COMUNE DI BARDOLINO
Provincia di Verona

VARIANTE PARZIALE AL
PIANO PARTICOLAREGGIATO DEI CENTRI STORICI - 2016
(Art. 20 L.R. 11/04)

RELAZIONE
comprendente le modifiche alle Tavole e alla Normativa
(aggiornata alla DGC di approvazione)

**VARIANTE PARZIALE AL PIANO PARTICOLAREGGIATO
DEI CENTRI STORICI - 2016**

Allegato a) Stralcio Tav. 42-43 (pianta) **vigente**

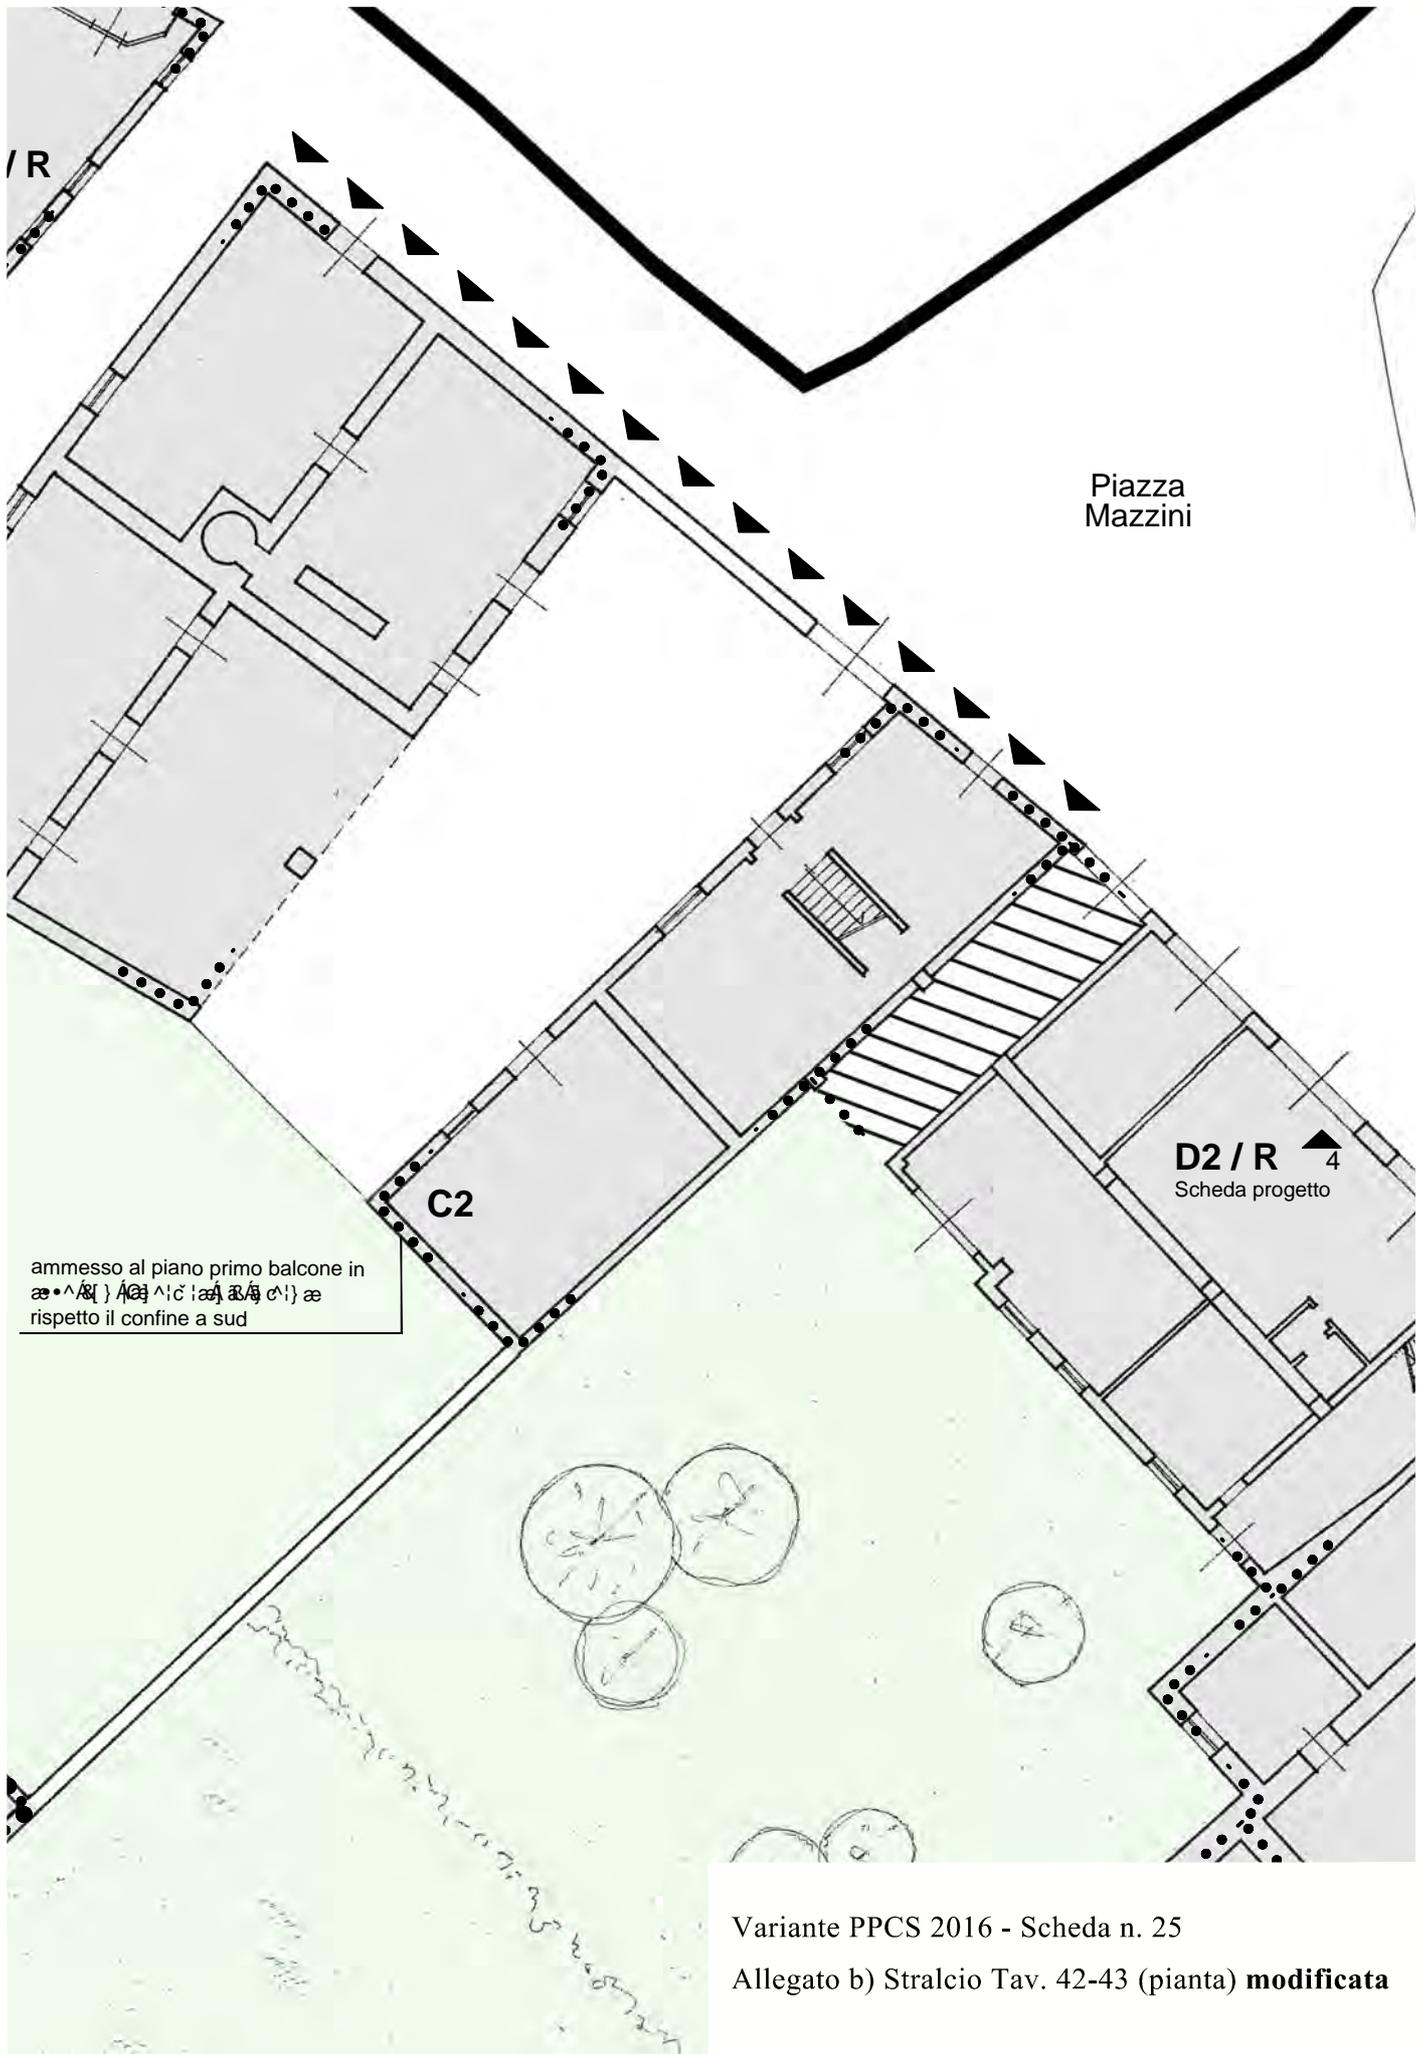
Tutto ciò considerato, si opta per una soluzione che preveda un solo balcone, impostato sull'asse della sola porta ottenuta dalla finestra più lontana dal confine e lungo al massimo ml 2,50.

Allegato a) Stralcio Tav. 45 (pianta) **vigente**

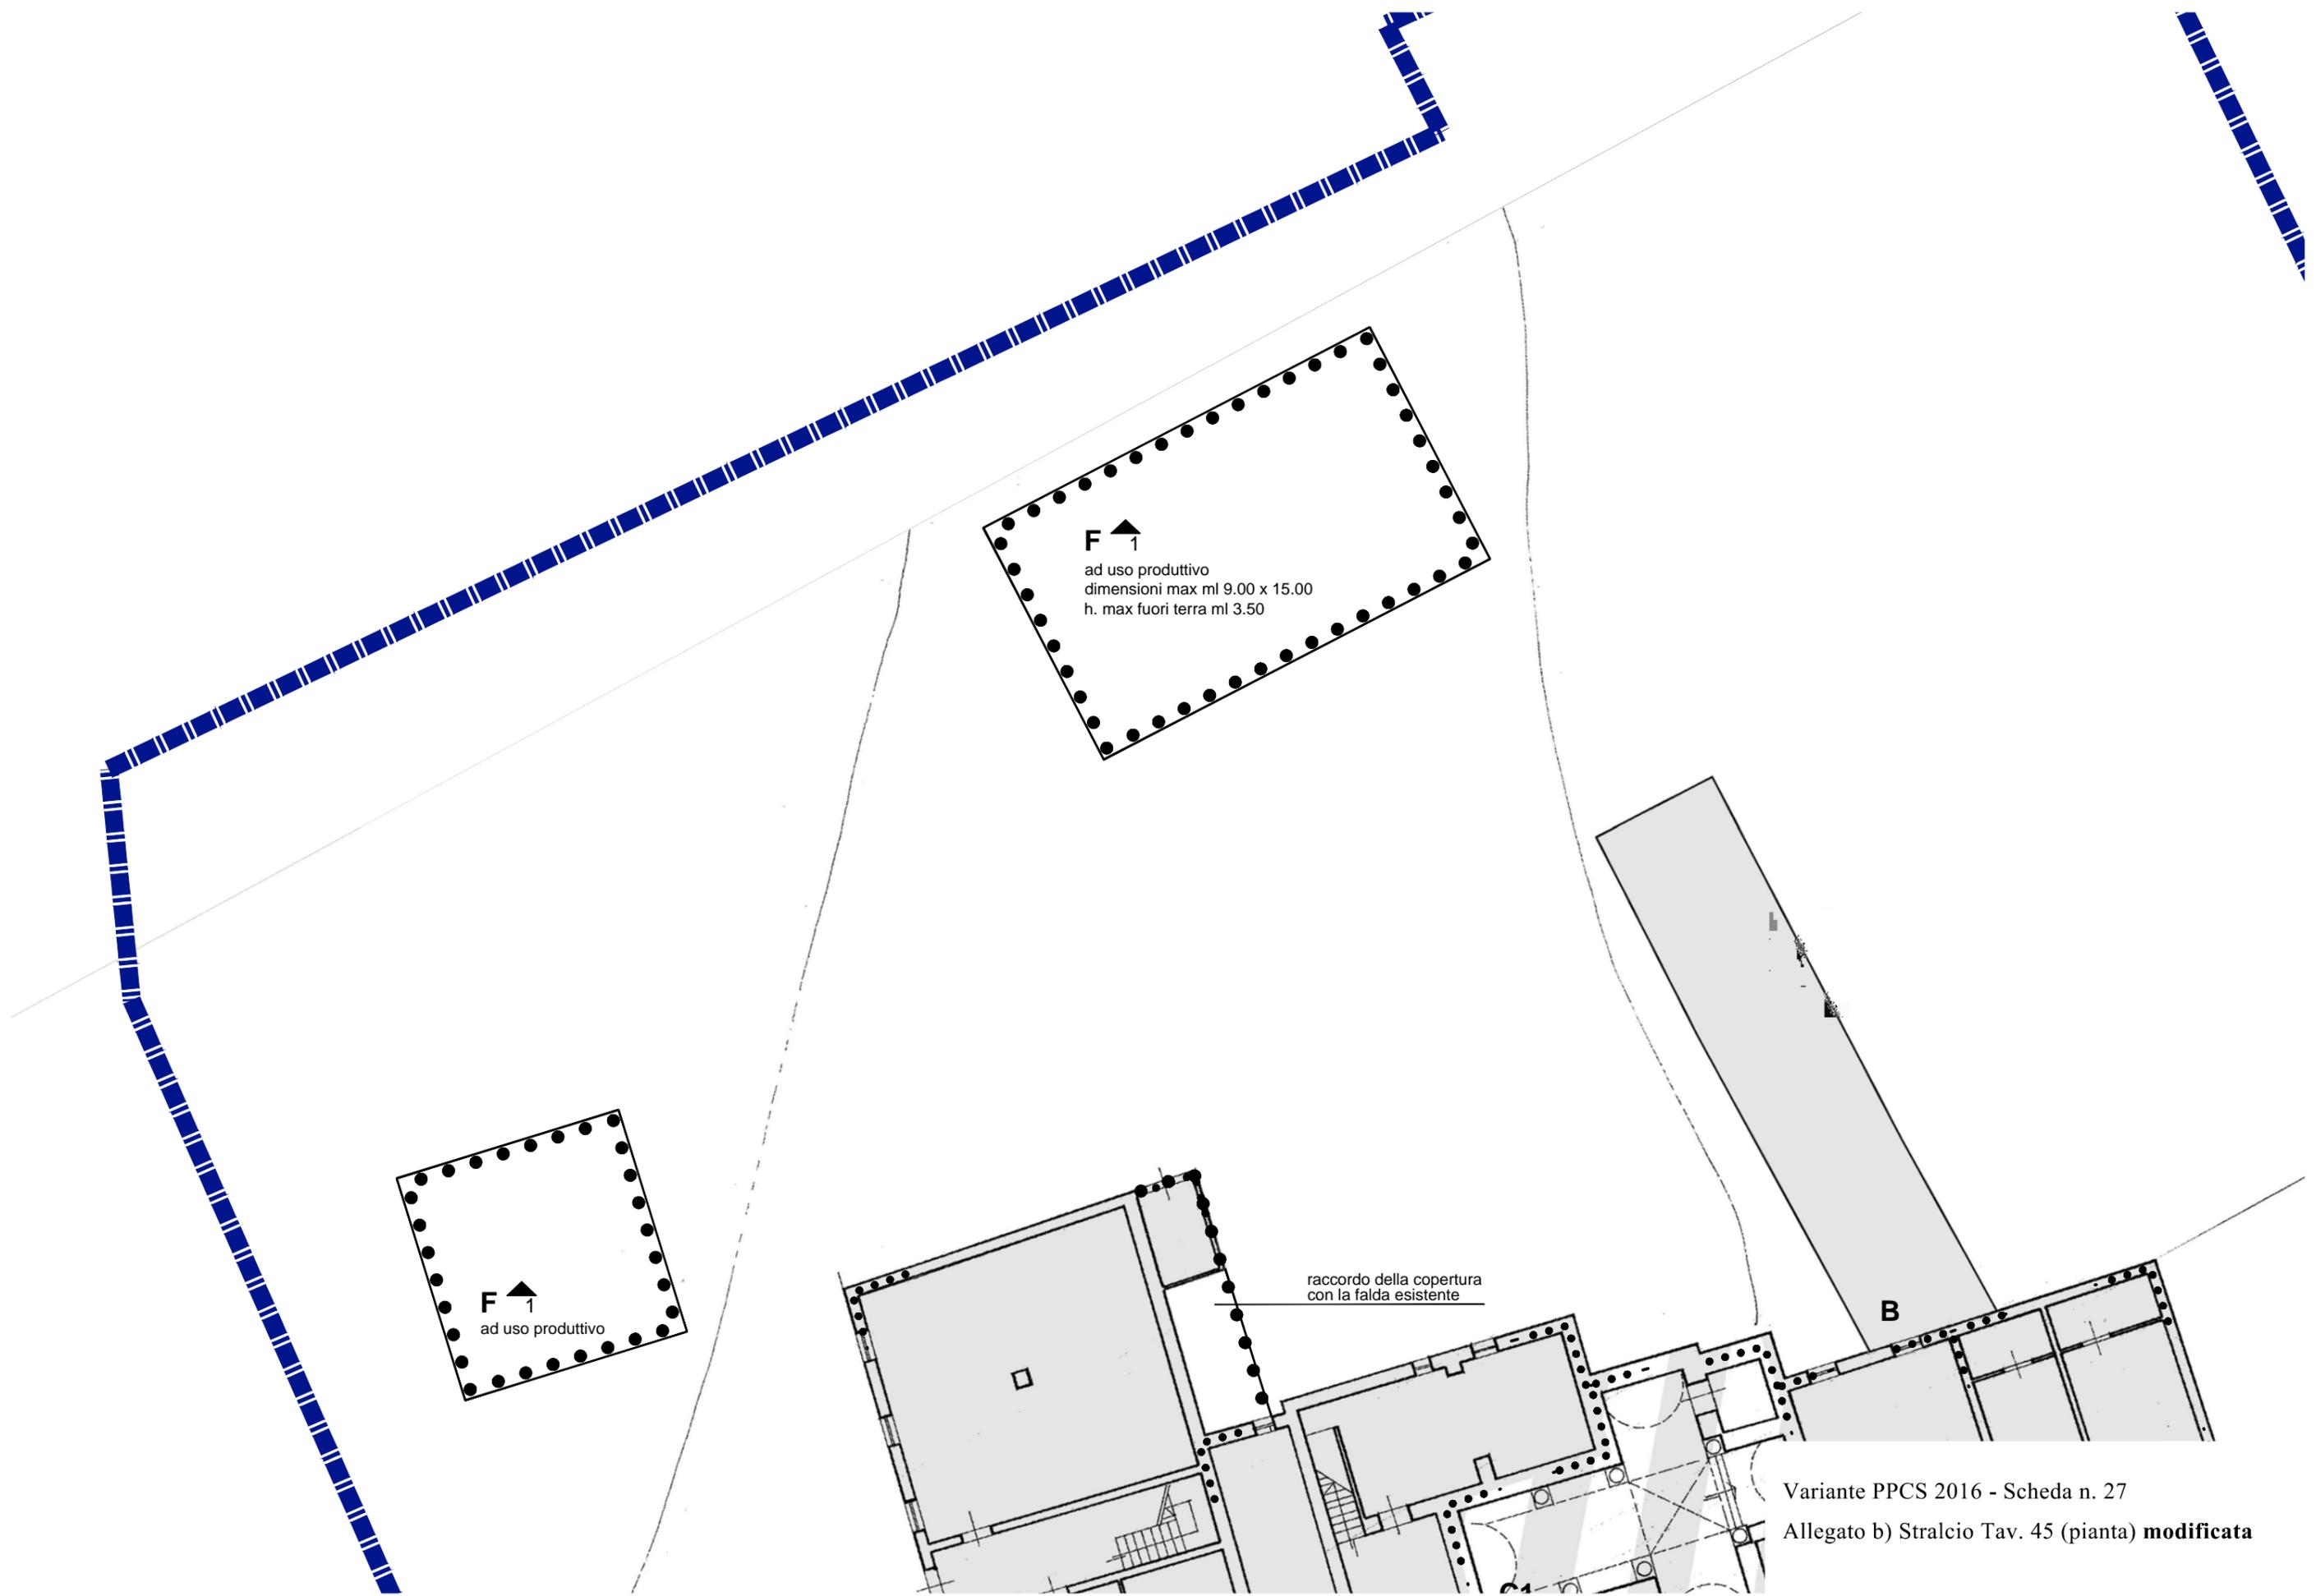
Nella Tav. 45 del PPCS viene riportato il perimetro della zona 18 (S. Zeno) corrispondente a quello stabilito nel PI vigente. Nello stralcio di planimetria è indicato il locale produttivo (deposito botti) con dimensioni max e h max, e riposizionato il chiosco spaccio già inserito da precedente variante. La distanza dai confini va tenuta, per entrambi, a ml 5,00. La destinazione d'uso in questo caso potrebbe essere prescritta.

Allegato a) Stralcio Tav. 46 (pianta) **vigente**

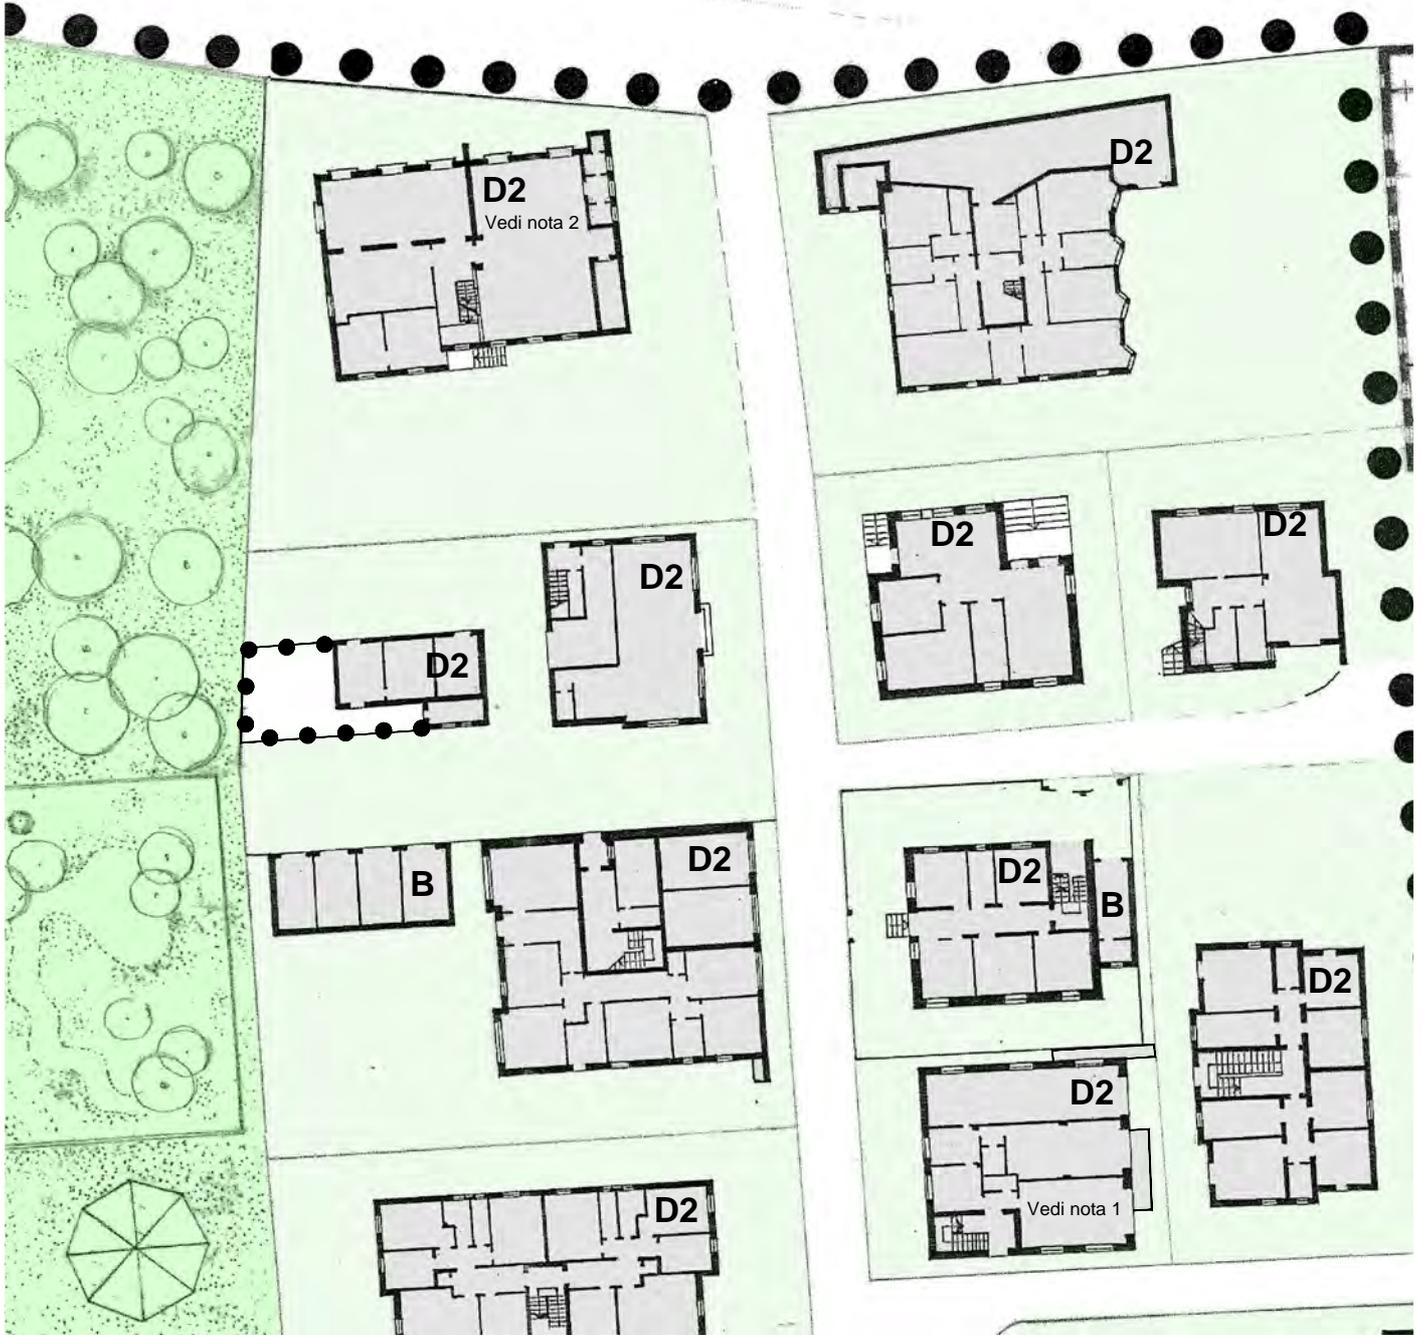
La Tav. n. 46 del PP, che comprende il quartierino "moderno", viene modificata con l'indicazione in pianta dell'adeguamento in altezza dell'ala nord e il numero dei piani, che rimangono gli stessi ma con altezze regolari, e lo stesso nel prospetto con l'allineamento delle gronde (per questo vedi anche scheda n. 29 con i due alberghi affiancati).
